ODLOK

O SPREMEMBAH IN DOPOLNITVAH PROSTORSKIH UREDITVENIH POGOJEV ZA OBMOČJE URBANISTIČNE ZASNOVE CERKNO

1. člen

S tem odlokom se sprejmejo spremembe in dopolnitve prostorskih ureditvenih pogojev za območje urbanistične zasnove Cerklje (Ur. list RS, št. 102/03 – uradno prečiščeno besedilo).

Za enoto P-1/a tovarniški kompleks:

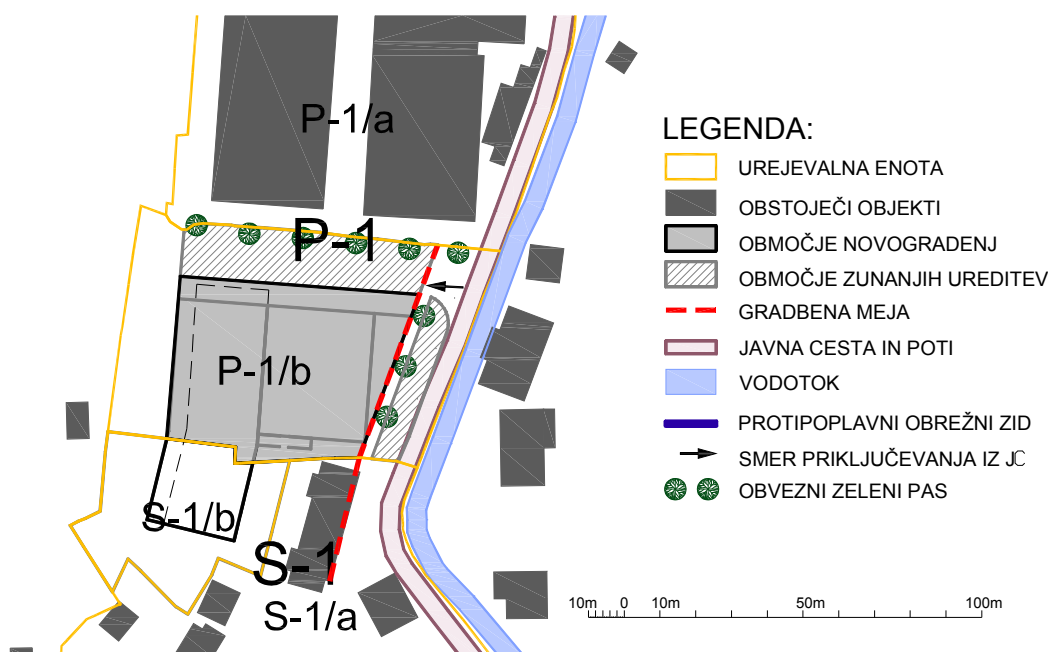
Nadomesti se 53. člen odloka z naslednjim besedilom ter grafiko:

Območje urejanja P-1 STARA ETA sestavljata enoti P-1/a in P-1/b za kateri veljajo naslednja posebna merila in pogoji:

1. Naravne: območje meji na pobočje na zahodu.
2. Ustvarjene: na vzhodnem robu območje meji na Platiševo ulico.
3. Dediščina: spomenik, posvečen Nikoli Tesli, je lociran pred upravno zgradbo na parceli št. 454 k.o. Cerkno. Varstveni režim 2. stopnje zahteva varovanje spomenika in bližnje okolice.

1. Namembnost: ostaja nespremenjena in v celoti namenjena proizvodnji.
2. Prometno urejanje (motorni promet, parkiranje): režim ostane nespremenjen.
3. Komunalno urejanje: potrebna je sanacija kanala A.
4. Oblikovanje: območje je kompozicijsko zaključena celota, ki naj se oblikovno bistveno ne spreminja.
5. Odprti prostor: ni posebnosti.
6. Izraba: FSI = maksimalno 0,5

Za enoto P-1/b območje doma za starejše občane:

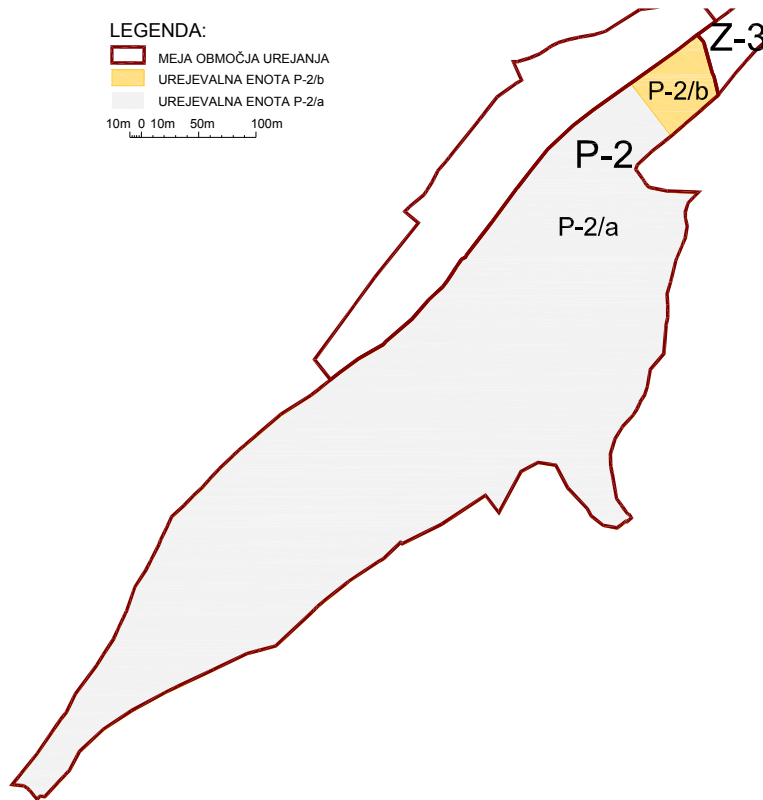
1. Naravne: območje meji na pobočje na zahodu.
2. Ustvarjene: na vzhodnem robu območje meji na Platiševo ulico.
3. Dediščina: ni.

1. Namembnost: namenjena izgradnji doma za starejše občane, z zelenimi parkovnimi površinami.
2. Prometno urejanje (motorni promet, parkiranje): režim ostane nespremenjen.
3. Komunalno urejanje: območje se navezuje na kanal A, ki ga je potrebno dograditi.
4. Oblikovanje: enotno oblikovani nizi terasne gradnje naj bodo prilagojeni konfiguraciji terena, ter oblikovno usklajeni tako območju P-1/a kot sosednji blokovni gradnji. Objekti ob gradbeni meji morajo biti mestotvorno oblikovani. Fasada naj bo grajena iz kvalitetnih materialov, s poudarjenimi vhodi za obiskovalce. Klimatske naprave, cisterne za plin ter druge infrastrukturne objekte in naprave se lahko locira samo na vizualno neizpostavljeni lokaciji oziroma vizualno neizpostavljenem delu objekta.
5. Odprti prostor: ni posebnosti.
6. Izraba: FSI = maksimalno 1
7. Maksimalni višinski gabarit: (K)+P+3N+M

Za enoto P-2/a tovarniški kompleks:

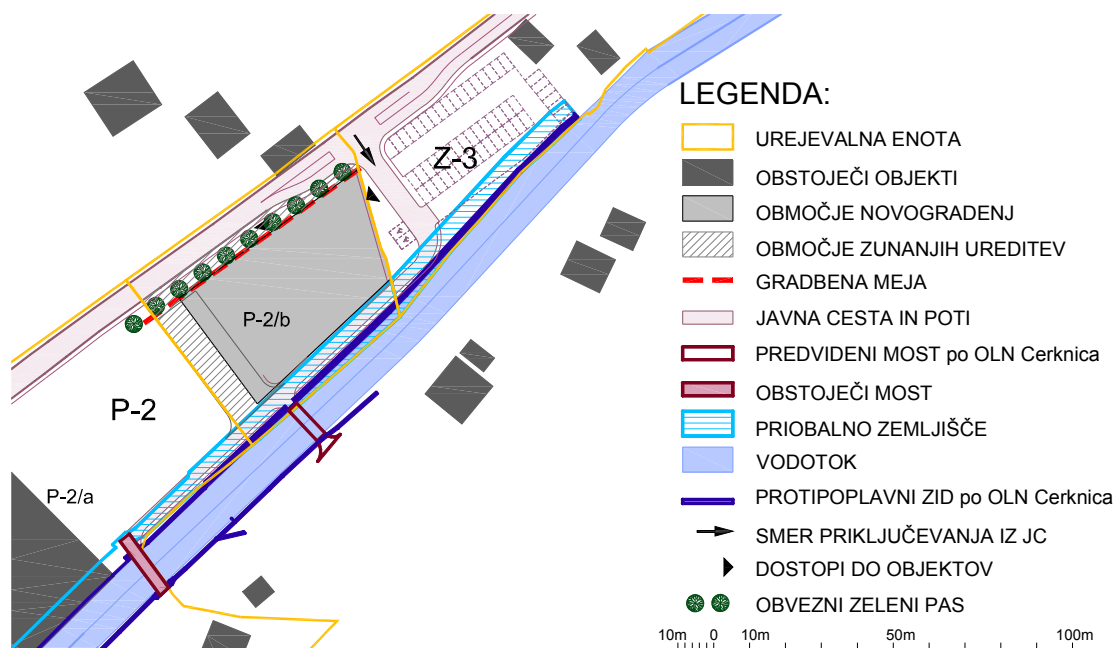
Nadomesti se 54. člen odloka z naslednjim besedilom ter grafiko:

Območje urejanja P-2 NOVA ETA sestavljata enoti P-2/a in P-2/b ter veljajo naslednja posebna merila in pogoji:

1. Naravne: vzdolž južnega roba območja teče reka Cerknica.
2. Ustvarjene: vzdolž severnega roba območja teče državna cesta.
3. Dediščina: ni.

1. Namembnost: območje je v celoti namenjeno industrijski proizvodnji.
2. Prometno urejanje (motorni promet, parkiranje): dostop na območje naj ostane neposredno z državne ceste. Prostorskih možnosti za parkirišča je na območju dovolj.
3. Komunalno urejanje: območje se navezuje na kanalizacijski zbiralnik C, ki poteka ob državni cesti po celotni dolžini območja in se zaključí v čistilni napravi.
4. Oblikovanje: oblikovanje objektov naj se podreja pravilom industrijskega oblikovanja, dispozicija objektov in naprav pa zahtevam tehnološkega procesa. Vzdolž območja ob tovarniškem kompleksu se uredi obcestni drevored, proste površine se parkovno uredi s posameznim drevjem.
5. Odprti prostor: ni posebnosti.
6. Izraba: FSI = maksimalno 0,5

Za enoto P-2/b trgovsko poslovni center:

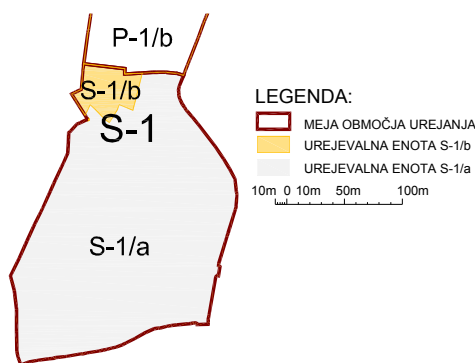
1. Naravne: vzdolž južnega roba je priobalni pas reke Cerknica.
2. Ustvarjene: vzdolž severnega roba območja teče državna cesta.
3. Dediščina: ni.

1. Namembnost: območje je namenjeno trgovsko poslovnemu centru in parkiriščem.
2. Prometno urejanje (motorni promet, parkiranje): obstoječi dostop na območje se rekonstruira neposredno z državne ceste v skladu s projektnimi pogoji upravljavca ceste. Parkiranje za zaposlene in obiskovalce se uredi ob objektu oziroma na sosednjih območjih Z-3 in P-2/a. V priobalnem zemljišču se zagotovi servisna in dostopna javna pot, ter po potrebi parkirne površine.

3. Komunalno urejanje: območje se navezuje na kanalizacijski zbiralnik C, ki poteka ob državni cesti po celotni dolžini območja in se zaključi v čistilni napravi, meteorne vode iz območja se preko lovilcev olj in maščob spelje v javno meteorno kanalizacijo. Za priključitev objekta na komunalno infrastrukturo je potrebno pridobiti projektne pogoje upravljavcev javne infrastrukture.

4. Oblikovanje: oblikovanje objektov naj sledi kvalitetni arhitekturni tipologiji značilni za območje Cerkna. Objekti ob gradbeni meji morajo biti mestotvorno oblikovani. Fasada naj bo grajena iz kvalitetnih materialov, s poudarjenimi vhodi za obiskovalce. Klimatske naprave, cisterne za plin ter druge infrastrukturne objekte in naprave se lahko locira samo na vizualno neizpostavljeni lokaciji oziroma vizualno neizpostavljenem delu objekta. Osvetlitev naj se načrtuje tako, da so zmanjšani negativni učinki svetlobnega onesaženja v skladu z veljavno zakonodajo. Na površini med mejo območja in gradbeno linijo je potrebno vzpostaviti drevored. V priobalnem pasu so dovoljeni posegi v skladu z Občinskim lokacijskim načrtom rekonstrukcije vodotoka Cerknica in Cvetkove ulice, ceste R3T912, v Cerknem (Uradni list RS, št. 118/05). Priobalni pas se primerno hortikulturno uredi.

5. Protipoplavni ukrepi: zaradi morebitnih poplav, ki presegaajo Q100 je potrebno vzhodni rob območja proti območju Z-3 urediti tako, da bo zagotavljal protipoplavno varnost objekta, za poplave Q100+60cm

6. Odprti prostor: ni posebnosti.
7. Izraba: FSI = maksimalno 0,9, maksimalna pozidanost = 55%
8. Višinski gabarit: P+M (višina slemena maksimalno 10m nad koto terena), kletne etaže niso dovoljene.

Za enoto S-1/a stanovanjske in blokovne gradnje:

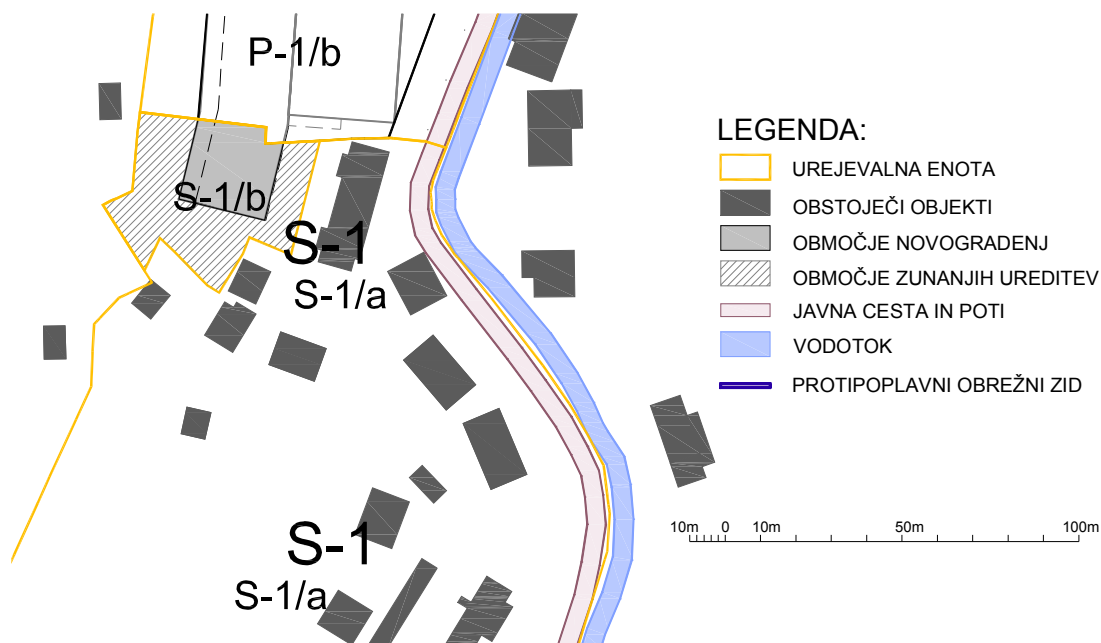
Nadomesti se 60. člen odloka z naslednjim besedilom ter grafiko:

Območje urejanja S-1 SIGADE sestavljata enoti S-1/a in S-1/b za kateri veljajo naslednja posebna merila in pogoji:

1. Naravne: območje na zahodu omejuje gozdni rob.
2. Ustvarjene: vzhodni rob območja omejuje Platiševa ulica.
3. Dediščina: spomenik, posvečen padlim borcem v NOB na Cerkljanskem, je lociran ob Platiševi ulici. Postavljen je bil leta 1954. Varuje se spomenik ter okolica.

1. Namembnost: na prostih površinah v pobočju izza stanovanjskih blokov se lahko razvije organizirana stanovanjska gradnja (npr. terasna).
2. Prometno urejanje (motorni promet, parkiranje): dostopi na območje vodijo s Platiševe ulice ter s ceste v Zakriž; parkirišča za novogradnje morajo biti zagotovljena na njihovem funkcionalnem zemljišču.
3. Komunalno urejanje: območje se navezuje na kanal A ob Platiševi ulici.
4. Oblikovanje: enotno oblikovani nizi terasne gradnje naj bodo prilagojeni konfiguraciji terena.
5. Odprti prostor: ni posebnosti.
6. Izraba: FSI = maksimalno 1

1. Naravne: območje na zahodu omejuje gozdni rob.
2. Ustvarjene: vzhodni rob območja omejuje Platiševa ulica.
3. Dediščina: ni.

1. Namembnost: namenjena izgradnji doma za starejše občane, z zelenimi parkovnimi površinami (v terasah).
2. Prometno urejanje (motorni promet, parkiranje): dostopi na območje vodijo s Platiševe ulice ter s ceste v Zakriž; parkirišča za novogradnje morajo biti zagotovljena na njihovem funkcionalnem zemljišču.

3. Komunalno urejanje: območje se navezuje na kanal A, oziroma na sosednje območje P-1/b.
4. Oblikovanje: enotno oblikovani nizi terasne gradnje naj bodo prilagojeni konfiguraciji terena, ter oblikovno usklajeni tako območju P-1/b kot sosednji blokovni gradnji. Fasada naj bo grajena iz kvalitetnih materialov, s poudarjenimi vhodi. Klimatske naprave, cisterne za plin ter druge infrastrukturne objekte in naprave se lahko locira samo na vizualno neizpostavljeni lokaciji oziroma vizualno neizpostavljenem delu objekta.

5. Odprti prostor: ni posebnosti.
6. Izraba: FSI = maksimalno 1
7. višinski gabarit: (K)+P+3N+M
